Promotor del proyecto denominado  
Centro Agroforestal Ecoturístico y de formación Autosostenible Gold.

Por este medio le informamos que una vez revisado el Estudio de Impacto Ambiental, categoría I, titulado “CENTRO AGROFORESTAL ECOTURÍSTICO Y DE FORMACIÓN AUTOSOSTENIBLE GOLD” y la Declaración Jurada presentada por Carlos Efraín Trejo Pineda, Apoderado General de la Sociedad fundación Global Opportunites For Learning and Development (Oportunidades Globales para Aprender y Desarrollarse) (GOLD), se concluye que se deberá ampliar y/o aclarar la siguiente información, referente al EsIA:

**ANEXO NO. 2**  
**DISEÑO DE PLANTA DE**  
**TRATAMIENTOS DE AGUAS**  
**OLEOSAS Y DOMÉSTICAS PARA EL**  
**PROYECTO CENTRO**  
**AGROFORESTAL ECOTURISTICO Y**  
**DE FORMACIÓN AUTOSOSTENIBLE**  
**GOLD**

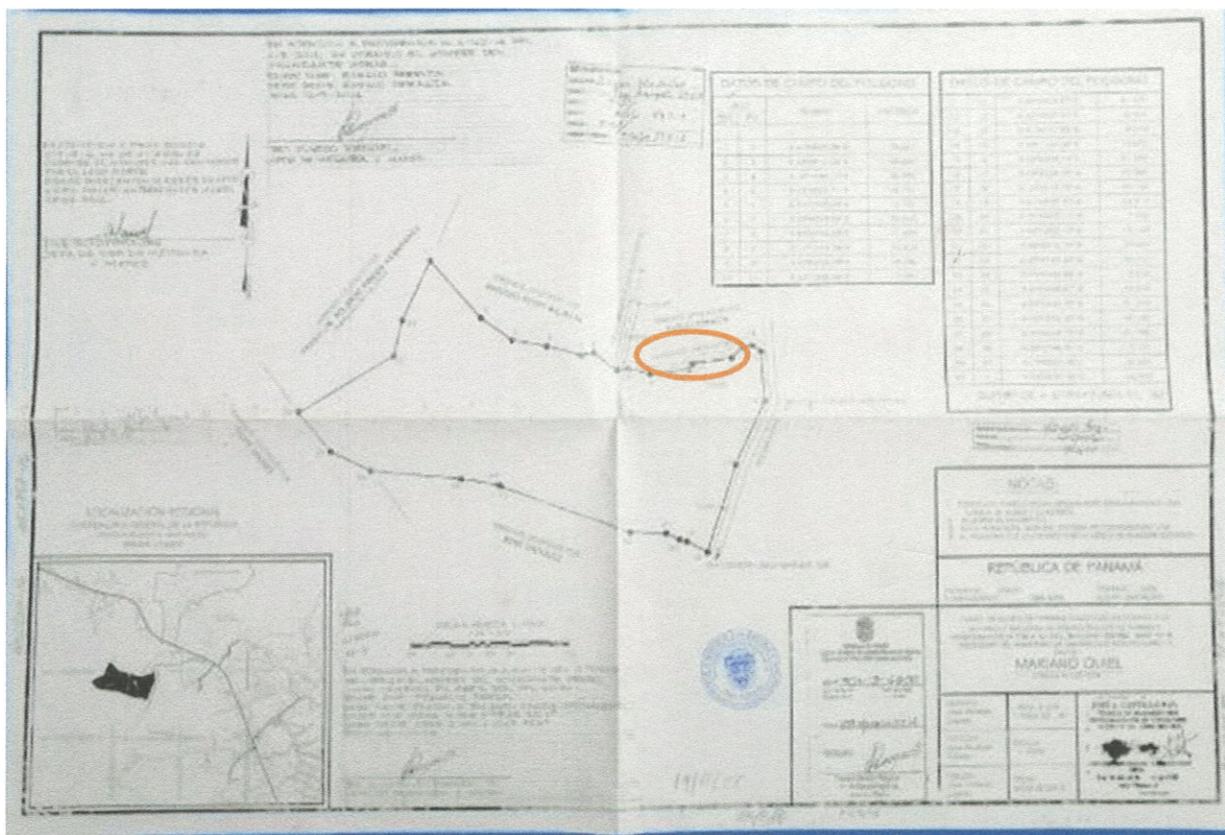
6. En la pág. 32 del EslA, punto 6.1.2 Deslinde de propiedad, describe que la finca N° 26495 limita al SUR y OESTE con la quebrada Limón; y que la finca N° 30193322 limita al ESTE con la quebrada limoncito.

a. Presentar análisis Físico-Químico de los cuerpos de agua que limitan con el área de estudio, con la finalidad de verificar el cumplimiento ambiental durante su etapa de operación.

Ver Anexos.

## DIAGRAMA DE PLANTA DE AGUAS RISIDUAES

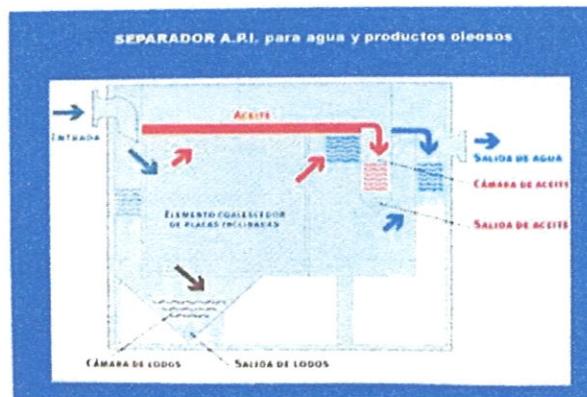
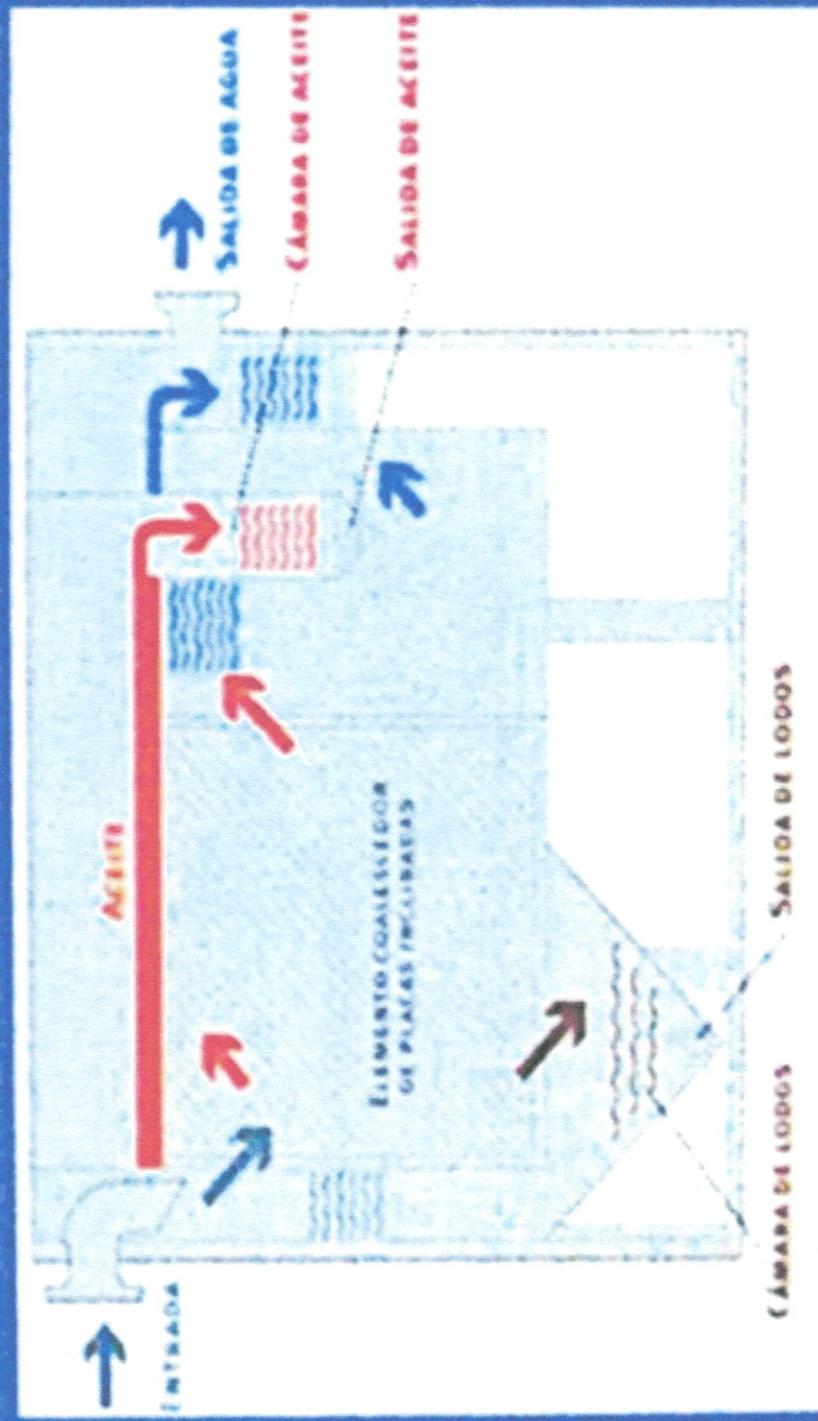
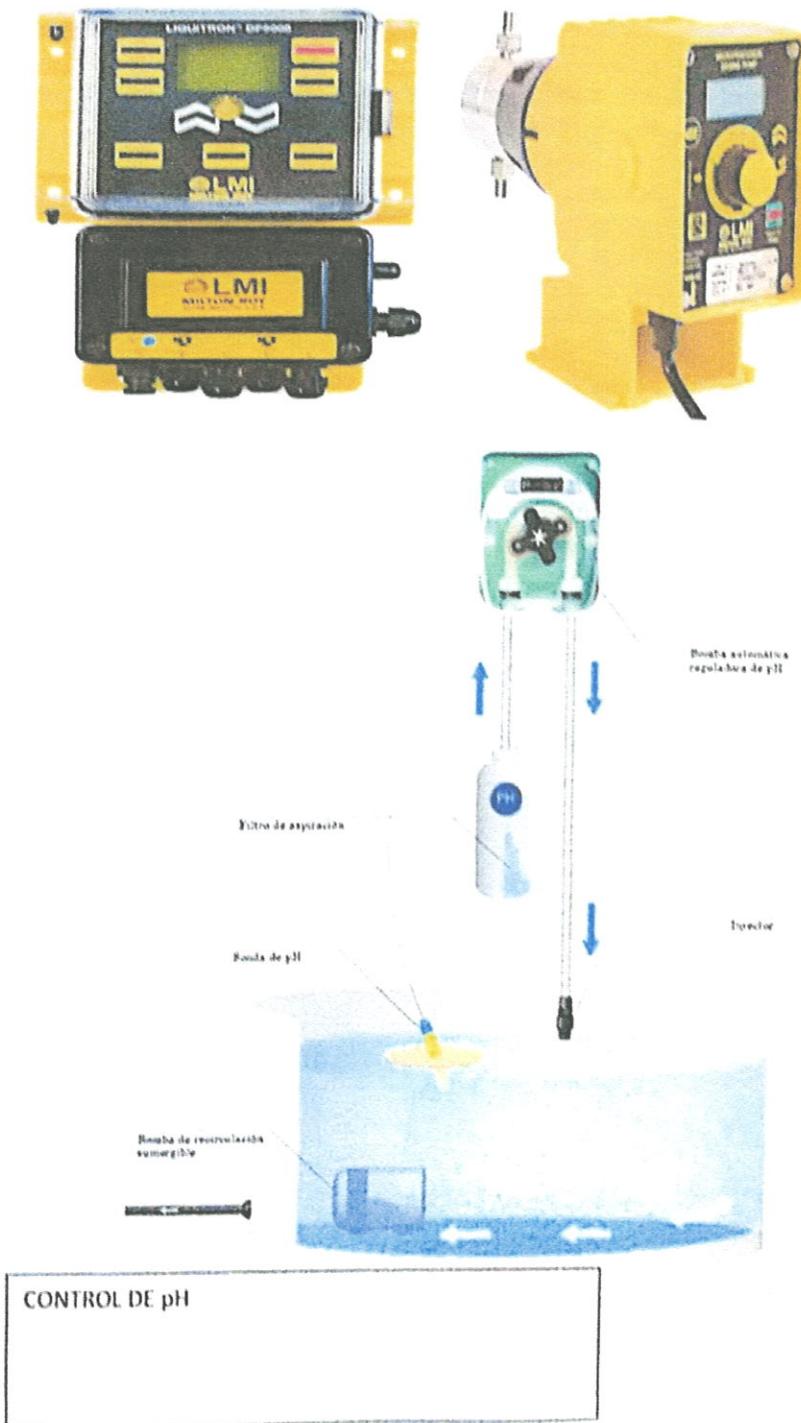
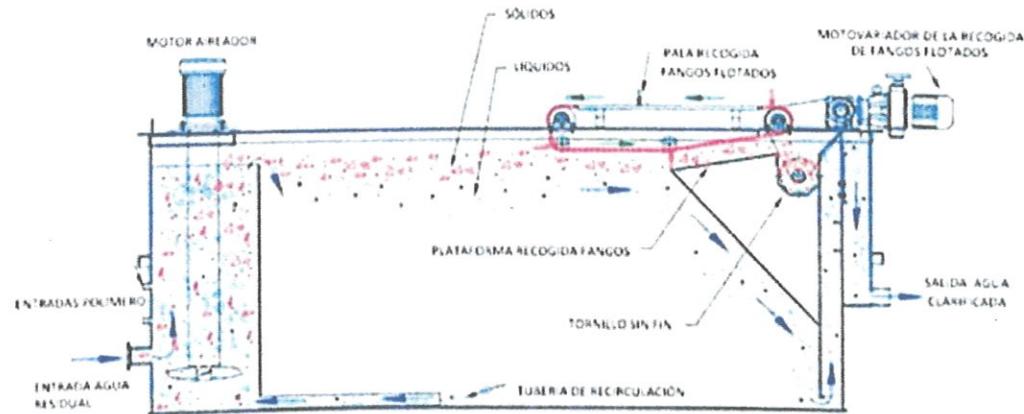
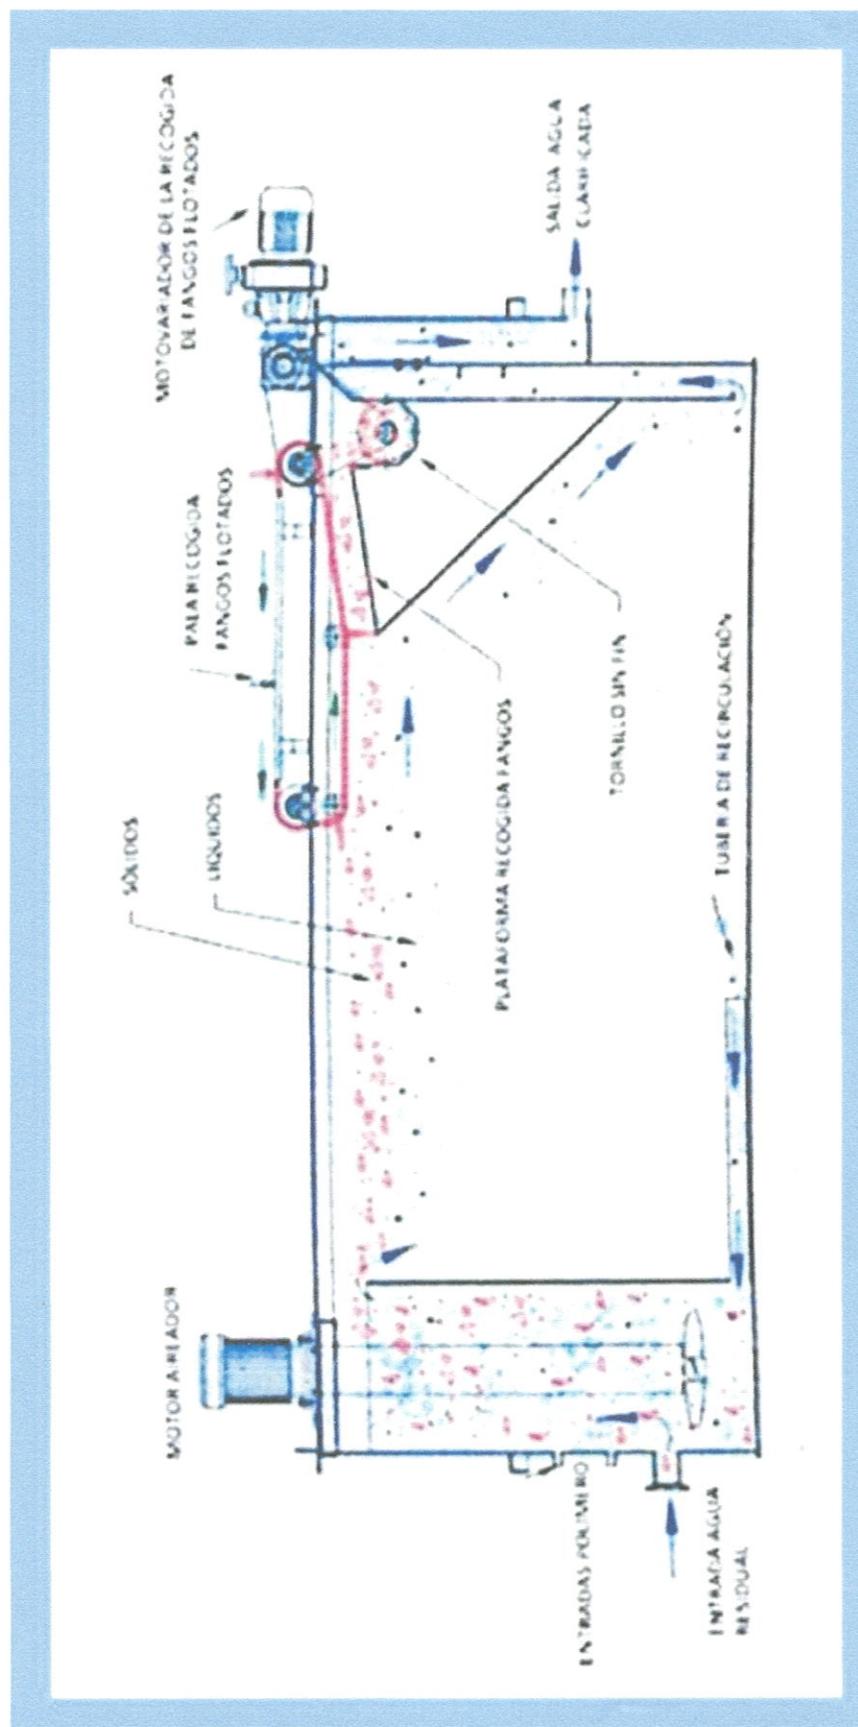
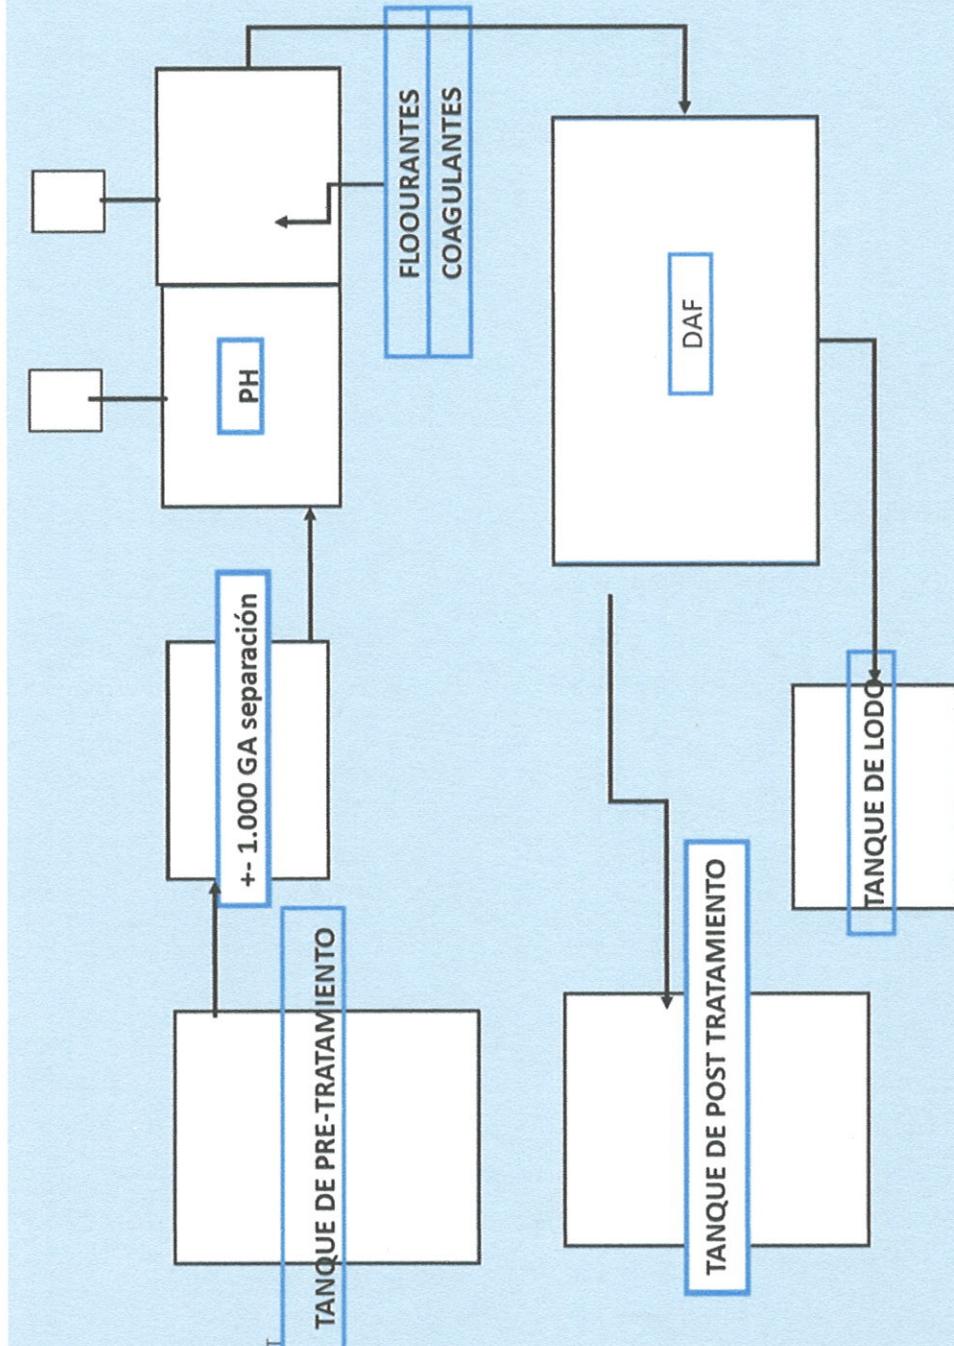
3. En la pág. 28 del EsIA, *Aguas Servidas*, describe que el área donde se ubicará el proyecto no cuenta con sistema de alcantarillado sanitario por lo que las aguas residuales serán descargadas a Planta de Tratamientos que se construirá en el sitio. Sin embargo, no detalla coordenadas geográficas donde se ubicará esta PTAR, su punto de descarga, funcionamiento, ni capacidad de la misma.

- a. Ampliar y brindar datos específicos sobre la Planta de Tratamiento de Agua Residual.
4. En la pág. 30 del EsIA, *punto 5.7.1 sólidos*, describe que los desechos serán depositados... para ser transportados con una frecuencia de tres veces a la semana al relleno sanitario del área. Debido a la ubicación céntrica y geográfica del proyecto, entre la provincia de Panamá (Cerro Patacón) y Colón (Monte Esperanza).

**ETAPA 1, PRETRATAMIENTO:** es un tanque que servirá de como filtro o tamiz, para objetos fácilmente detectables botellas, tapas, trapos, plásticos etc.

**ETAPA 2, SEPARADOR AGUA ACEITE: ES UNSEPARADOR API**  
Un separador de aceite API es un dispositivo diseñado para separar cantidades de aceite suspendido y sólidos suspendidos provenientes de aguas residuales

ETAPA 3: TANQUES DE REACCIÓN: son 2 tanques de mezclados con agitación, en el primero habrá un tanque donde se prepara el pH del agua residual para neutralización con ( $H^+$  o'  $OH^-$ ) para ello se constará con un controlador de pH en línea adaptado al tanque.

**ETAPA 4: POLOMERO Y FLOCULANTE:** Un segundo tanque circular será usado para el mezclado de polímero y coagulante para la retención de sólidos disueltos en el agua residual desestabilizando tanto la materia suspendida como la materia disuelta que pasa a formar coágulos y floculo que pueden ser separados por procesos de separación sólido- líquido

**ETAPLA 5: TANQUE CAF:** En la primera **sección de aireación**, el aireador aspira aire del medioambiente, que desciende a través del eje central del aireador, introduciéndose en forma de micro burbujas directamente en el caudal de agua residual. Durante su ascensión, las micro burbujas se adhieren a los sólidos en suspensión arrastrándolos hacia la superficie donde se mantienen en **estado de flotación**. En este punto, las **palas-rastrillo** barren los sólidos flotantes, grasas, aceites, suspensiones y coloides, accionadas por un juego de cadenas, y los conducen hasta el **canal de descarga**. Una vez allí, el **tornillo sin fin** recoge y transporta los sólidos a un contenedor de lodos. El agua de la sección de flotación se recicla continuamente en la cámara de aireación gracias a las tuberías de recirculación, y de este modo, se impide la formación de sedimentos. También, la circulación continua de agua en la cámara de aireación queda totalmente garantizada, aunque se interrumpa la alimentación del equipo.

**ETAPA 6: TANQUES DE POST.TRATAMIENTO:** habrá un tanque para recolectar el efluente final tratado antes de su salida y otros para los lodos. Estos deben cumplir con las normas COOPANIT para su disposición final de aguas y lodos.
